## コンセント取り付け方法改善について(2021年3月23日)

この度、電気用品安全法第46条第4項及び第5項の規定に基づく立ち入り検査があり、その指摘事項に基づき「コンセント付き家具」について技術基準の適合性試験を受けたところ2点の不適合箇所が判明しました。

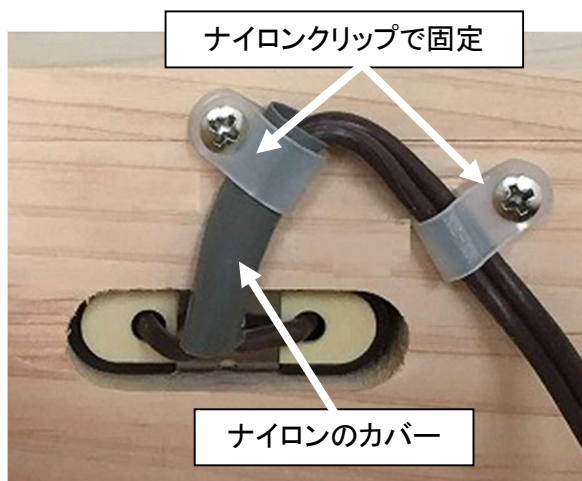
### 【不適合箇所】

- (1) 構造試験において、電源電線の分岐点が生体の外部にあるにもかかわらず、裂けて広がらないよう保護処理が施されていない。
- (2) 構造試験において、電源電線を生体の外方に向かって11Nの張力を加えたとき及び5cmの箇所を保持して押し込んだとき、電源電線と内部との接続部に張力が加わった。

### 【不適合箇所の改善】

- ① 不電源電線の分岐点が生体から避けて広がらないように筒状のナイロンカバーで保護し、ナイロンクリップで固定。
- ② 電源電線と内部との接続部に張力が加わらないように、ナイロンクリップで2か所固定。1か所目と2か所はコードを約90度にまげて張力を逃がすようにする。
